『福島県原子力発電所安全確保技術検討会が取りまとめた
8項目の要求事項』に関する対応について

東京電力ホールディングス株式会社

2023年7月18日

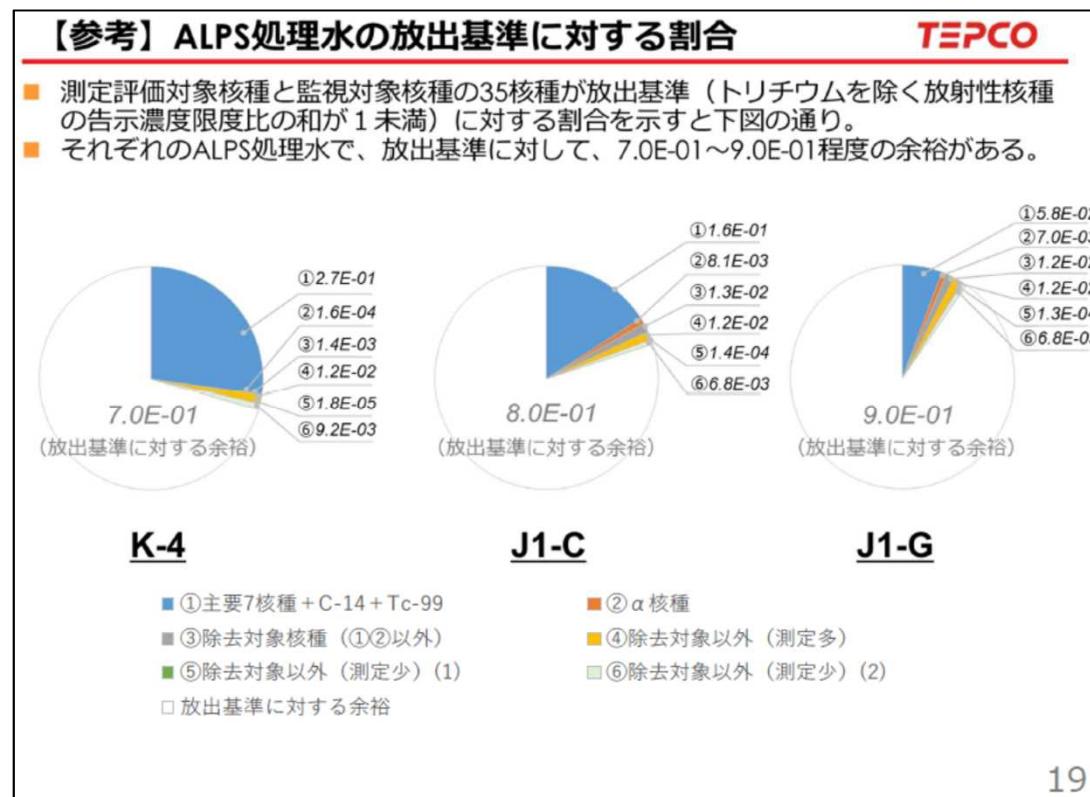
- K-4,J1-C、J1-GのALPS処理水の放出基準に対する割合が示されている（スライド19）がこの図が示していることがわかりません。①～⑥の合計が0.3、0.2、0.1となっているが、①～⑥以外の核種が残り、0.7、0.8、0.9含まれているということですか。

- K-4,J1-C、J1-GのALPS処理水の放出基準に対する割合が示されている（スライド19）①～⑥のうち、④～⑥の核種が何かを教えてください。

- 2023年2月9日に行われた第7回技術検討会の【議題1】(資料1 ALPS処理水の取り扱いに関する実施計画変更認可申請の状況について)で示した資料は、測定評価対象核種(29核種)と監視評価対象核種(6核種)の告示濃度比総和が、放出基準に対してどれほどの余裕があるかを示したもの。
- 当該資料は、原子力規制庁技術会合の資料を抜粋したものだが、技術会合資料の前後関係を省略したため意図が伝わらないものであった。
- そのため、次ページ以降に再度本内容を説明する。

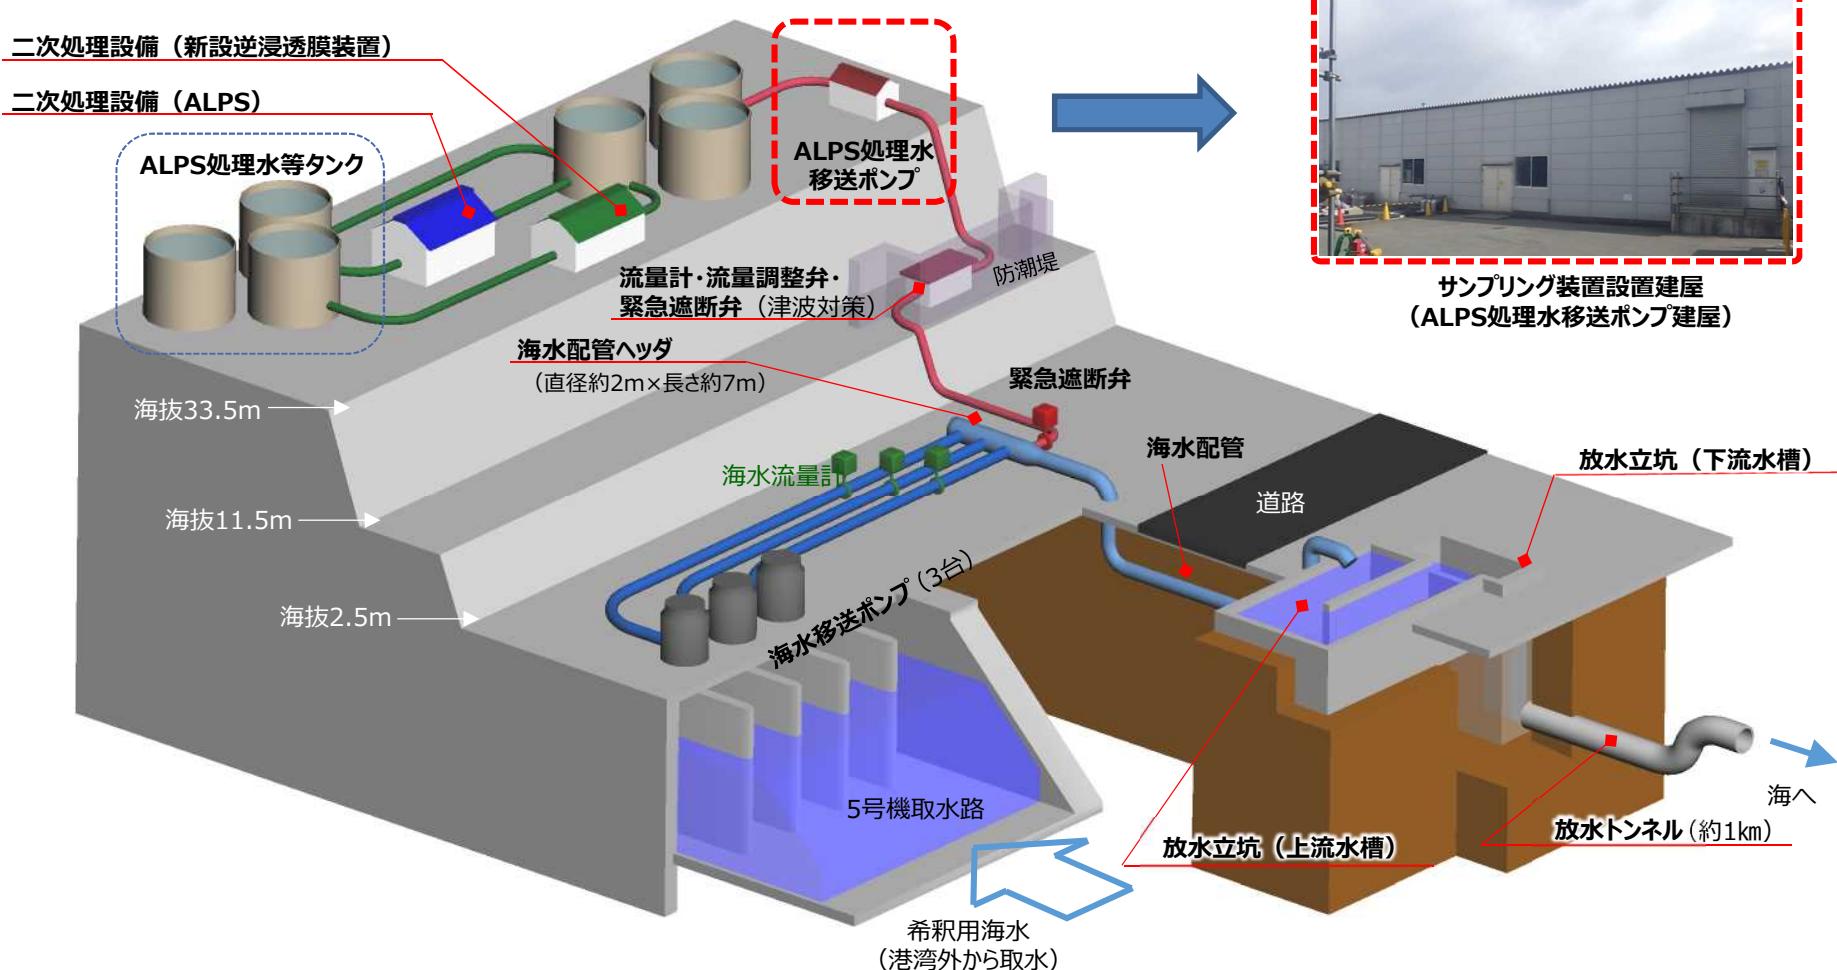
- トリチウム濃度が高いA L P S処理水の水質確認分析に当たり、注意していることを御教示ください。

(例) COD測定では、試料を硫酸酸性とし、酸化剤として過マンガン酸カリウムを加え、沸騰水浴中で反応させる。

この際、A L P S処理水が水蒸気となり、分析室内に充満する可能性があるので、ドラフト内で分析している。など

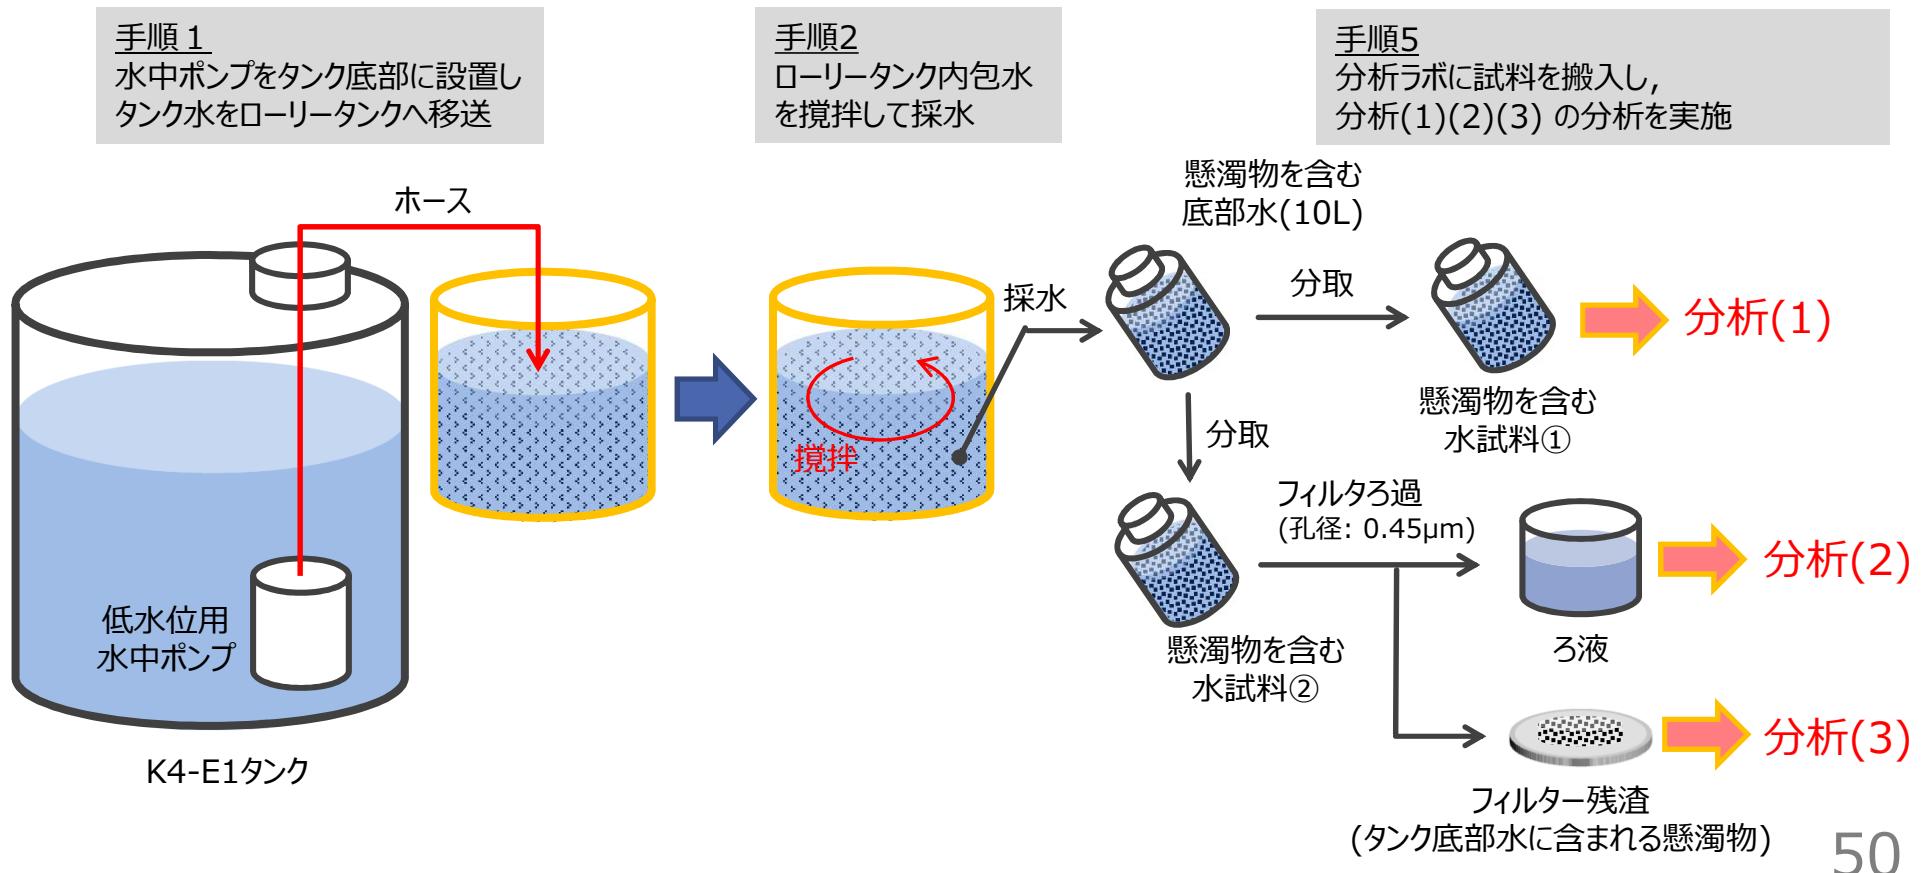
- 令和4年度第5回技術検討会において、K4タンク底部を確認し、粒子状物質が存在した場合は、それについて、セシウム以外にストロンチウム等の核種も分析することを検討するとしていたが、その結果について説明していただきたい。

- No.25において回答している通り、セシウム、ストロンチウムに関わらず、実際のALPS処理水放出前のサンプリング、分析において、固体状の放射性物質は考慮している（分析結果に含まれている）。
 - 測定・確認用設備におけるサンプリングは、循環ラインに設けたサンプリングポイントで実施。
 - 循環ラインにおける各タンクは、タンク底部に設けた連結配管で接続され、放出時にも連結配管を利用。
 - 固体状の物質が流出するような液体性状の場合、サンプリングポイントにおいて固体状の物質を含めて採取し、『水に溶解』、『水に不溶解』に関わらず放射性物質の測定が行われるため、固体状の放射性物質も存在すれば検知可能。
 - 循環・攪拌試験において循環ラインからサンプリングした水の放射能濃度は、タンク上中下層からサンプリングした水と同等であることを確認済み。
- さらに、固体状の物質の影響のご指摘を踏まえ、タンク底部水を採取し、分析した結果を次ページ以降に示す。

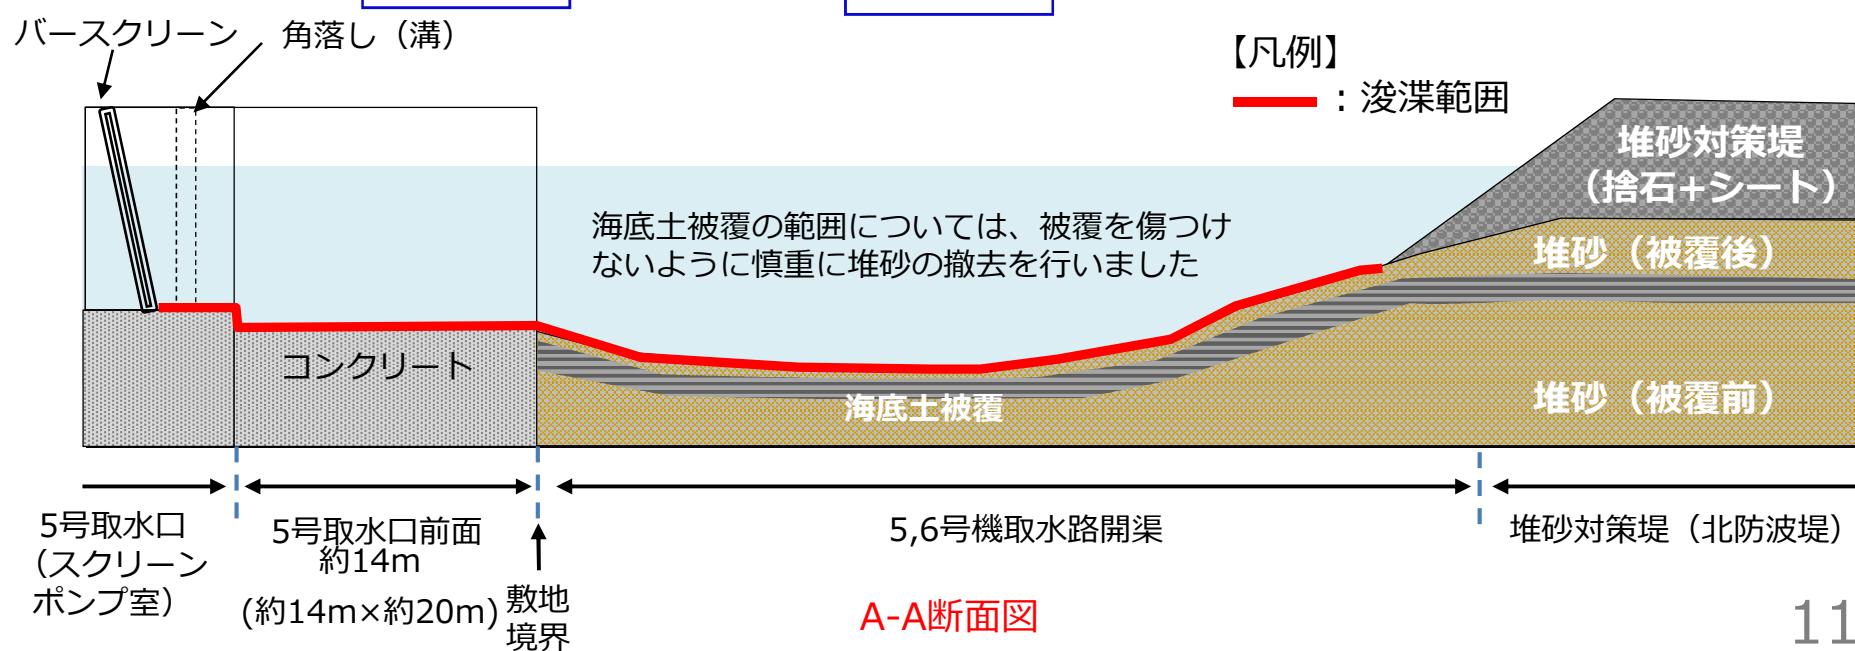
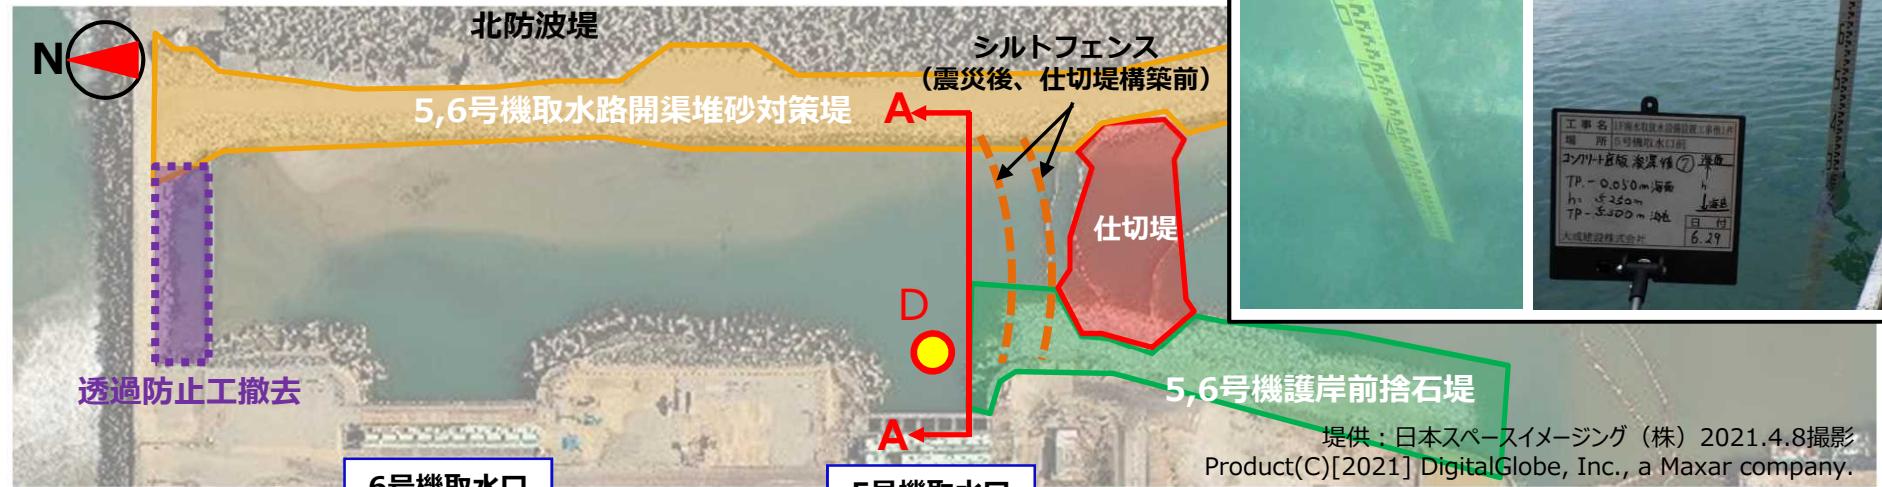
- 水中ポンプを主に使用して堆積する海底土を丁寧に撤去していると回答されたが、その工事の実施状況（範囲と頻度）及び実施後の測定点A～Fの海底土及び海水の放射能濃度の低減効果、結果について説明のこと。

- 5号取水口の前面において、次頁（スライド113）に示す図の範囲の堆砂撤去を行いました。
- 同図に示すサンプリングポイントD地点より5号取水口側の範囲については、主に水中ポンプを使用して海底土を丁寧に撤去しました。コンクリート底面部分を確認することで、堆砂撤去の完了を判断しています。
- 上記のように、海底土被覆近くまで堆砂を撤去できること等から、6月の海底土サンプリング結果（スライド114,115）では改善したものと考えています。
- また、海水のサンプリング結果（スライド116）において、高い値が検出されていないことから、D地点やシルトフェンス周辺の土砂による影響は出ていないものと考えています。
- 放出開始以降も海底土のモニタリングを継続し、海底土の堆砂において、セシウム濃度が高い値が確認され、かつ海水のセシウム濃度に有意な変動は確認された場合には、堆砂の撤去を行い、5,6号機取水路開渠内の環境維持に努めます。

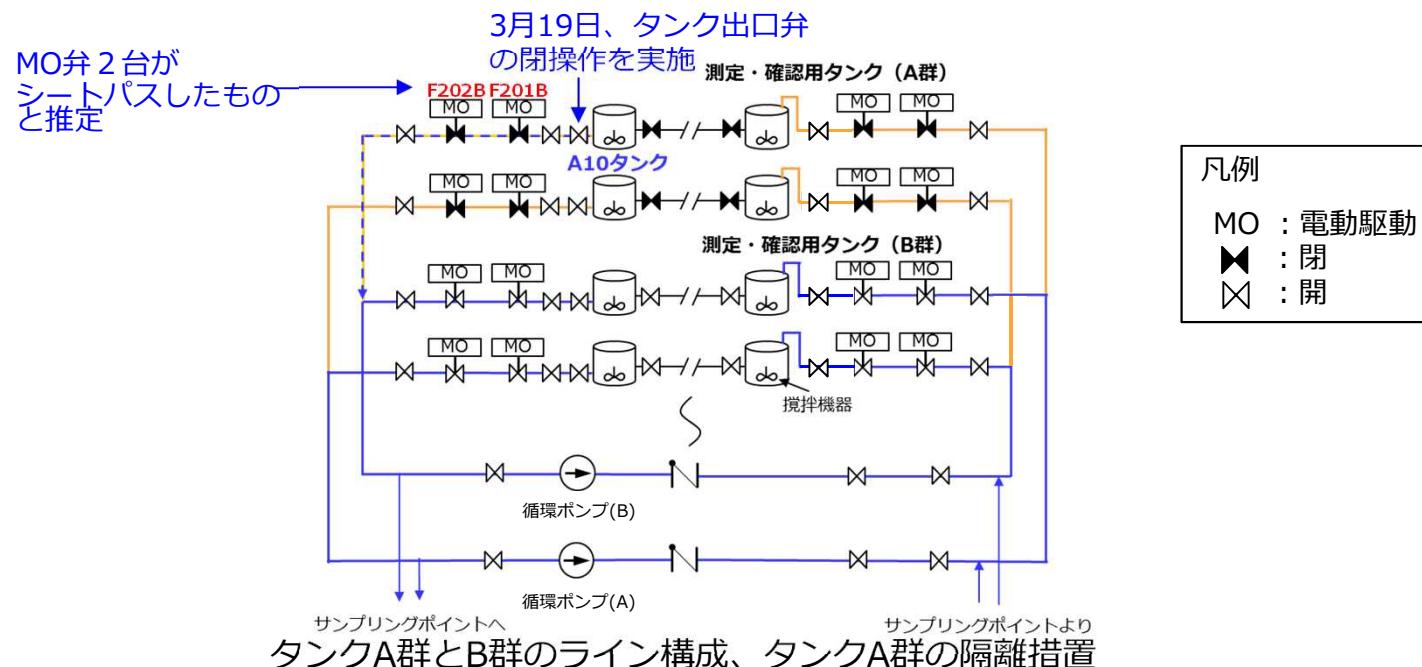
- 3月に発生したALPS処理水希釀放出設備 測定確認用タンクの水位低下 (MO弁のシートパス) について原因と対策について概要を説明してください。
- また、施工に問題があったとされておりますが、東電として施工の監督をどのようにされているのでしょうか。また、今回は東電の監督に問題はなかったのでしょうか。

- 詳細は次頁以降参照。
- 今回の事象の根本原因を踏まえて、東京電力の管理として以下の対策を実施していく。
 - 各機器に対して工場検査、現地検査の比較を行い、各検査項目の最後から機能の変更が無いよう、管理していく。
 - 工場出荷時から状態の変更（機器の分解等）を行わない（工場検査時の機能を維持する）。
 - 現地で状態の変更が必要な場合は、機能回復できていることを確認する検査（代替手段を含む）を実施する。
 - 今回の電動弁のような特殊な構造、あるいは新規導入品に対して、設備設置段階から操作手順、分解手順等について製作メーカーに直接確認する、あるいは予備を購入して直接操作・分解する等して、知識の拡充を図る。
